# Hørings svar til Miljøkonsekvensrapport for Kalvebod Brygge skybrudstunnel

## Høringssvar til Miljøkonsekvensrapport for Kalvebod Brygge Skybrudstunnel

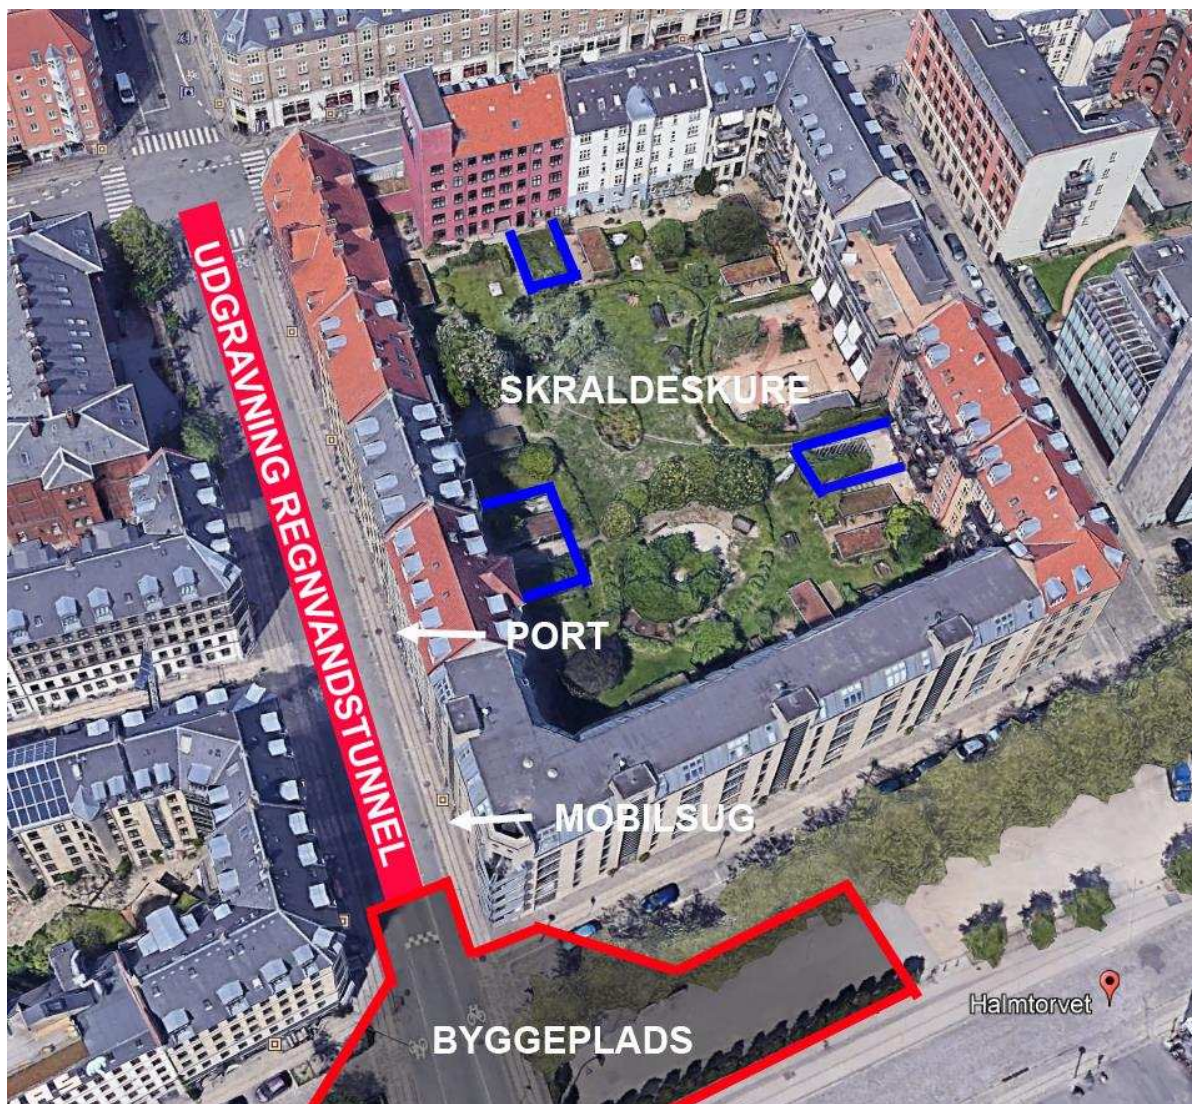
Her skal der i så fald tages hensyn til renovation i hele Skomagerkarréen – Gasværksvej-Istedgade-Viktoriagade-Halmtorvet.

Ca. halvdelen af hele renovationen til karréen sker via Gasværksvej:

- 1. Renovation fra skraldeskure og hele karréens storskrald gennem port Gasværksvej 31**
- 2. Renovation restaffald mobilslug for Prangerhuset (Halmtorvet 26-30, Gasværksvej 35) med tilslutning på fortov Gasværksvej 35.**

Der er kun køreunderlag (fliser/asfalt) i gården fra skure til porte (mærket med BLÅT på tegning) – resten af gården er grus eller græs – så containere kan ikke køres til anden port.

Bilag 1: Skitse til alternativ placering af skakten ved Halmtorvet/Gasværksvej

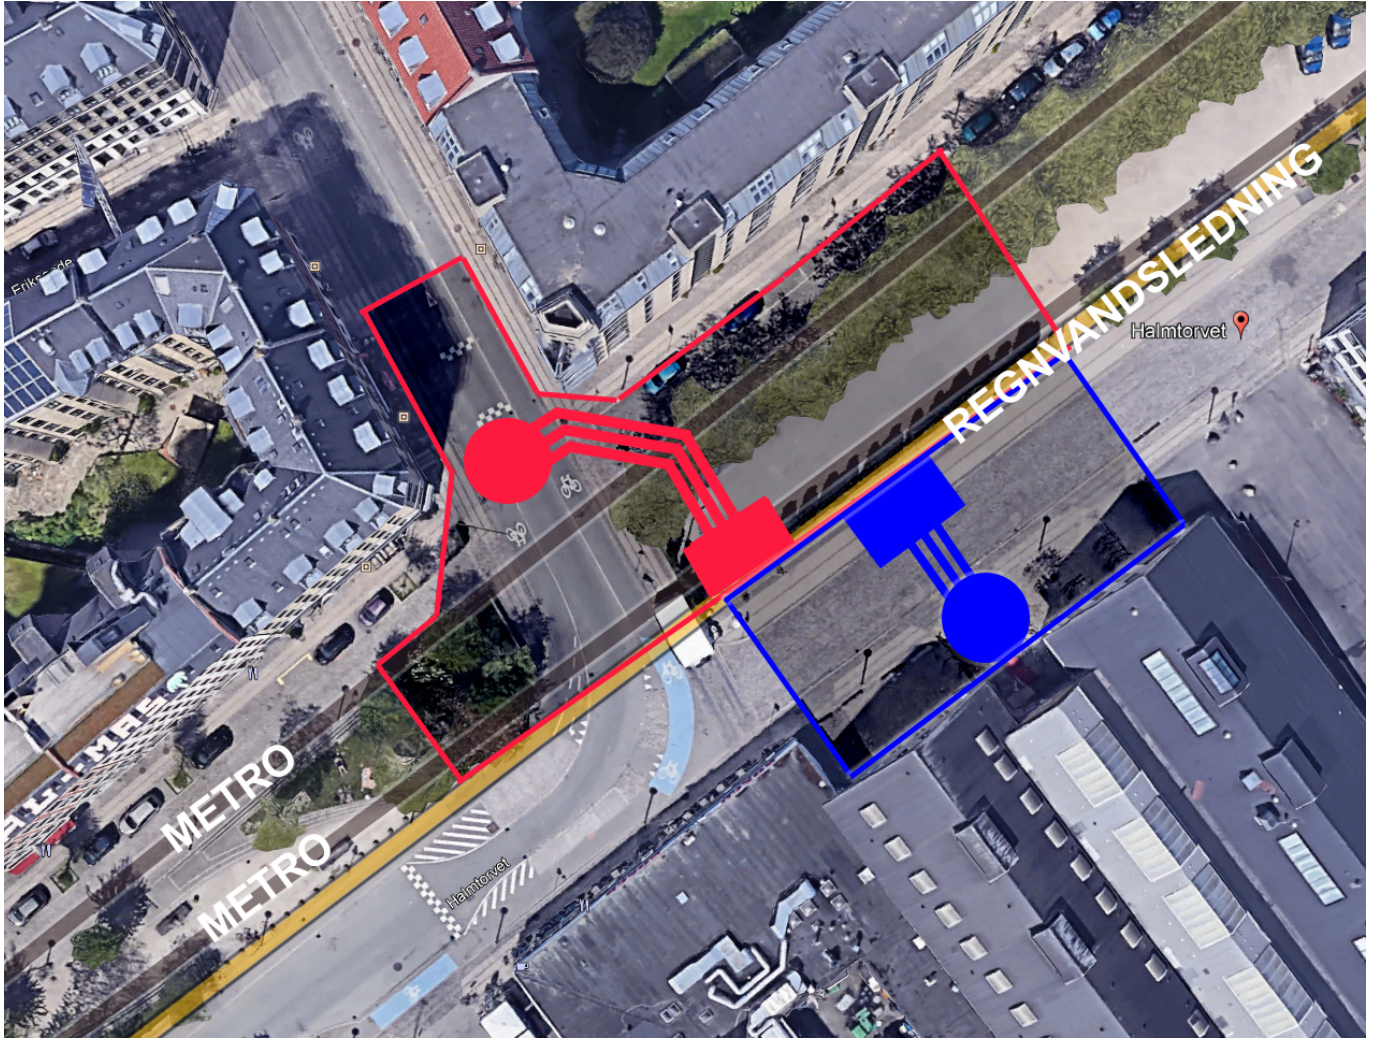
I forbindelse med Metrobyggeriet blev det konstateret, at jorden under Halmtorvet, i samme område var meget stærkt forurenede og at Metroselskabet flyttede nøddudgangen ned af Halmtorvet væk fra det område hvor skakten er planlagt. Der bør derfor foretages yderligere boringer i området for at sikre, at der ikke er stærk forurening i området.

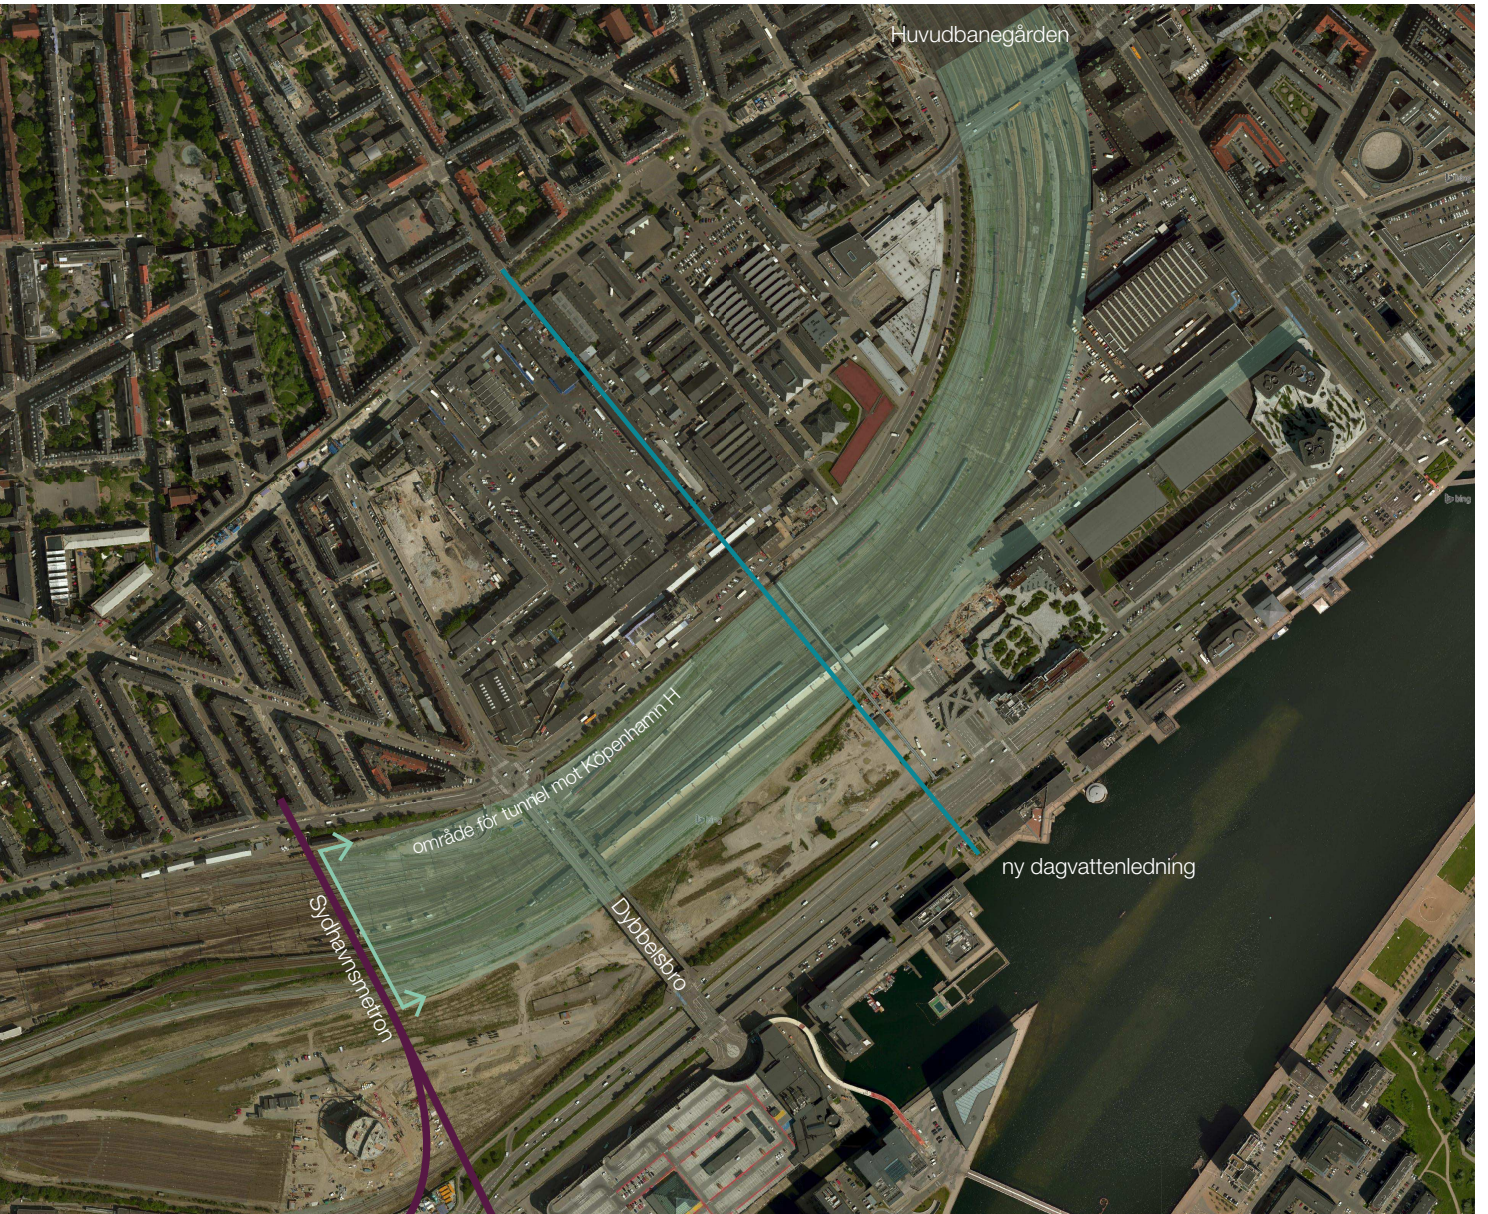
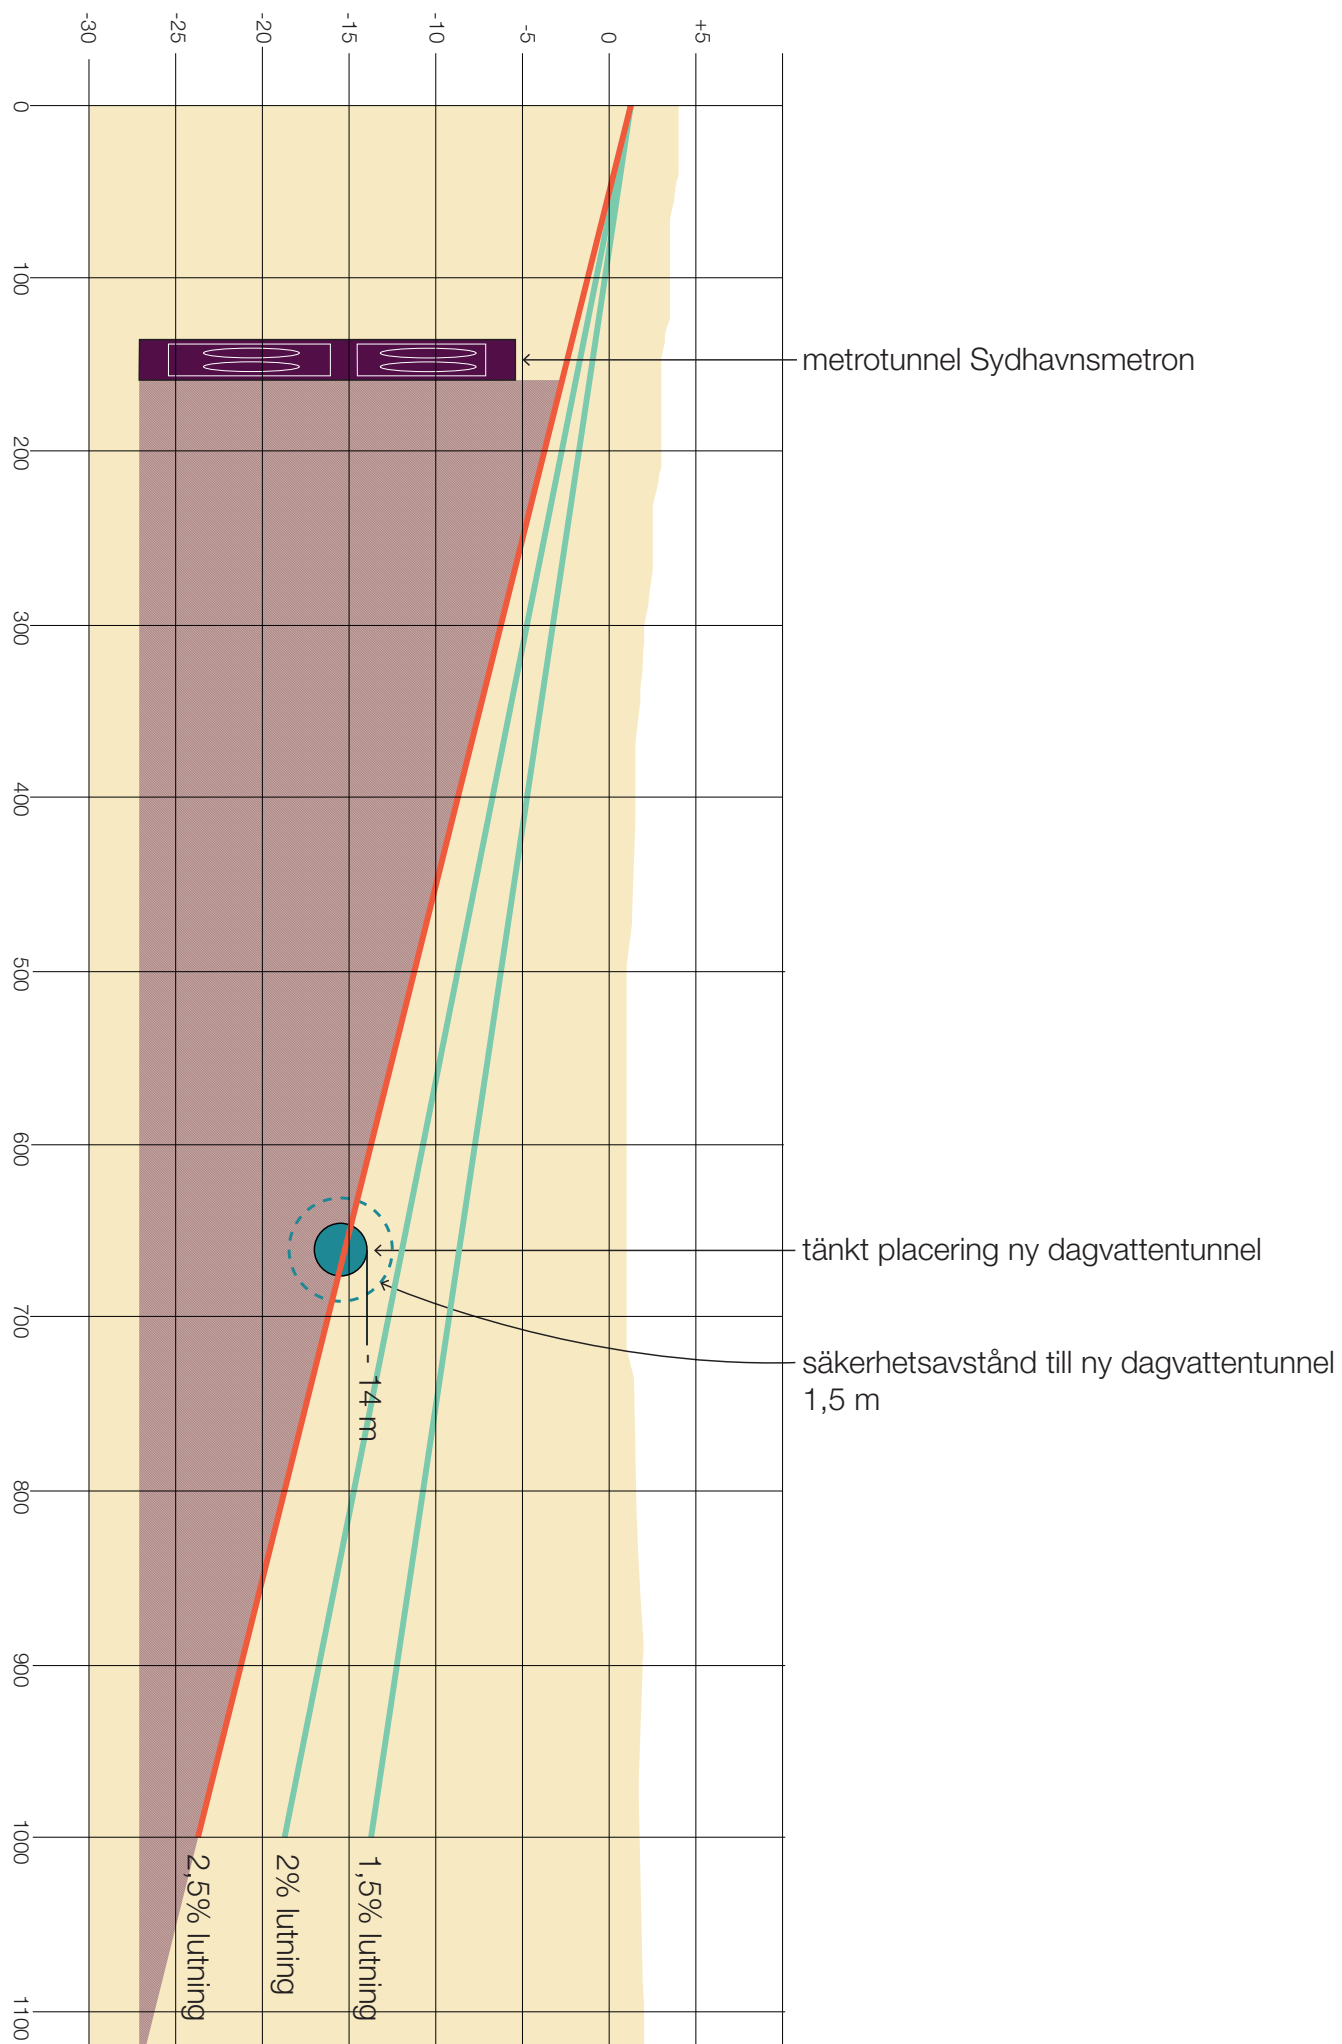
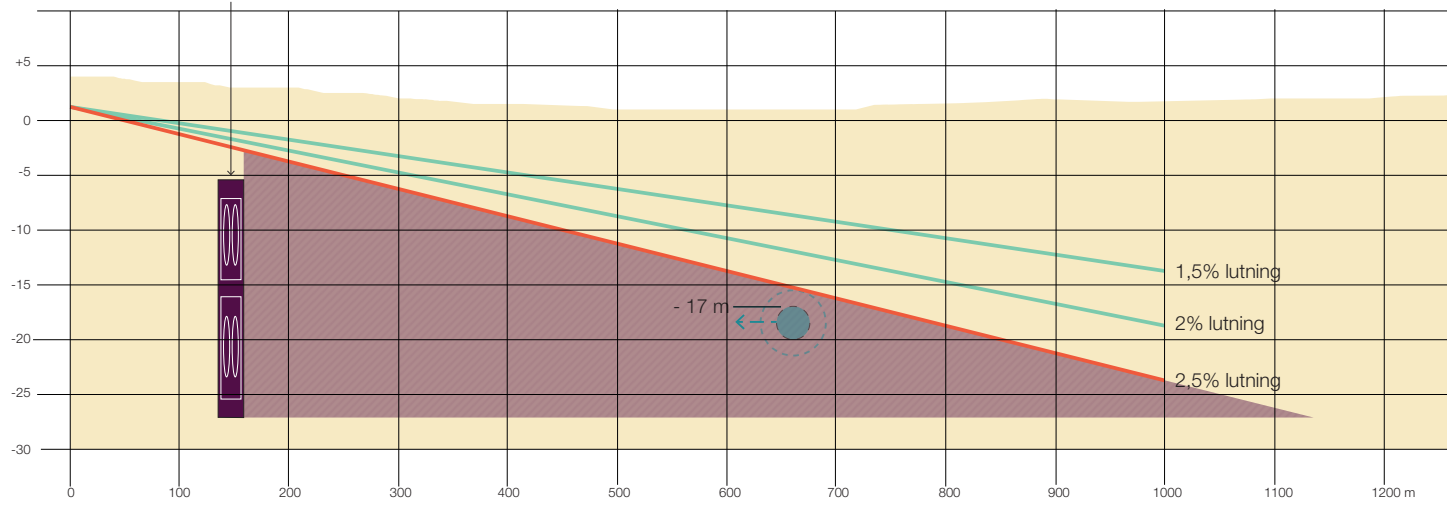
Det er vigtigt for Københavns fremtidsmuligheder at styrke den kollektive togtrafik og øge kapaciteten på Hovedbanegårde, hvorfor også skybrudstunnellens er meget vigtig. Se illustration "Plan\_järnvägsområde" og "Profil\_metroskugga". Illustrationen "Profil\_metroskugga" viser, hvordan skybrudstunnellens (dagvattenledning på svensk i illustrationen) placering gør det umuligt med en banetunnel med 2,5% hældning.

Metroens placering skaber en "skygge", hvor en ny jernbanetunnel ikke kan bygges uden at påvirke metroen. Udgangspunktet for det producerede baggrundsmateriale er udforningen af Metroens afgrænsningskamre syd for banegården. Den skygge som skabes af Sydhavnsmetroen bør udnyttes for placeringen af skybrudstunnellen for at sikre, at skybrudstunellen ikke begrænser mulighederne for en fremtidig tunnel til Københavns Hovedbanegård. Det vil indebære, at skybrudstunnellen anlægges lidt dybere end, hvad der er planlagt med tunnellens overkant på mindst cirka -17 meter

under klargøringscentret i stedet for cirka -14 meter. Ved at placere skybrudstunnellen længere vestpå øges handlingsfriheden for en kommende ny banetunnel yderligere og er derfor at anbefale for at styrke jernbanens fremtidsmuligheder. Illustration "Profil\_metroskugga\_flyttad ledning" viser, hvordan en skybrudstunnel på -17 meter skulle tillade en banetunnel med 2,5% hældning samt, hvordan en placering af skybrudstunnellen længre vestpå giver banetunnellen større sikkerhed.
